De acuerdo a lo establecido en el artículo 43 de Decreto Ejecutivo 123 del 14 de agosto de 2009, modificado por el Decreto Ejecutivo NO 155 de agosto de 2011, le solicitamos primera información aclaratoria al Estudio de Impacto Ambiental (EslA) Categoría II, titulado "**CONSTRUCCIÓN DE UNA GALERA PARA ALMACENAJE DE MATERIAS PRIMAS MINERALES A GRANEL**" a desarrollarse en el corregimiento de Cristóbal, distrito y provincia de Colón:

Ilustración 5. En el cuadrante rojo, se presenta el área de drenaje y el agua correrá hacia el área verde, sin impactos ambientales. La flecha indica la dirección del flujo, ya que el resto estará ocupado por la galera.

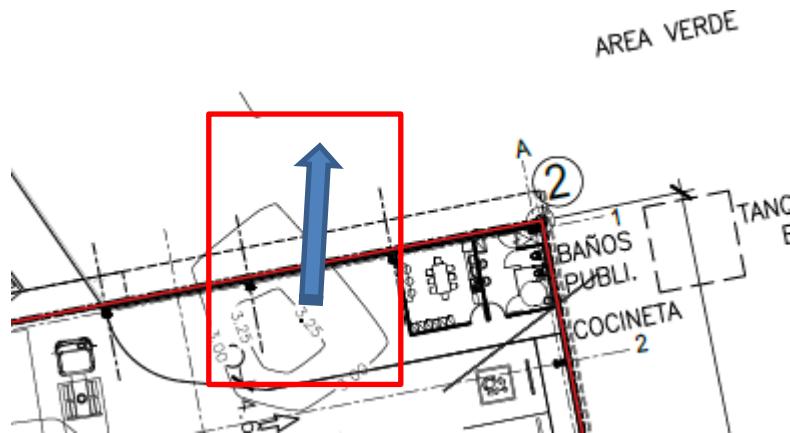
- c. Presentar los posibles impactos y las medidas de mitigación a implementar.

El agua que se recoge en esta parte se mantendrá en las áreas verdes que la circundan.

Ilustración 8. Camiones con cubierta tal como lo exige PPC SA, en fila para ser pesados y cumplir con normas de tránsito. Foto CEPSA 2020.

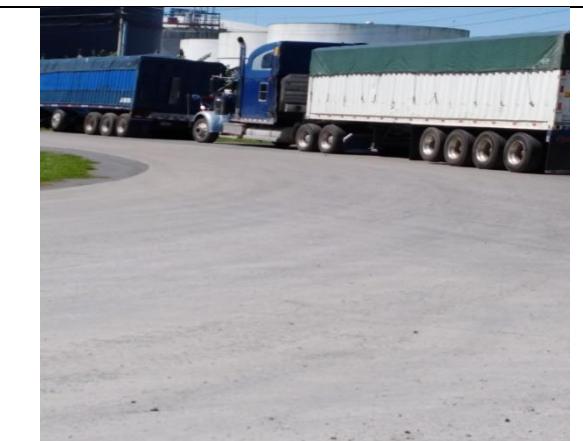
- a. *Realizar mediciones correspondientes a calidad de aire, a fin de contar con referencia de línea base del área donde se propone el desarrollo del referido proyecto; las mismas deben contener certificación de la calibración de los equipos empleados.*

El proyecto tiene dos momentos en donde se puede generar algo de polvo, aunque no se espera que esta cantidad sea dispersable de tal manera que sea significativa para la salud laboral, del ambiente o la fauna. Los dos puntos se describen a continuación.

Muelle 16. Los barcos que llegan del exterior con el mineral a granel, desembarcarán este material en el Muelle 16. Este desembarco no es en un punto fijo y su llegada es esporádica. La generación potencial de polvo la hemos estimado en unos 15 m de altura donde la grúa transportará el material hacia la tolva.
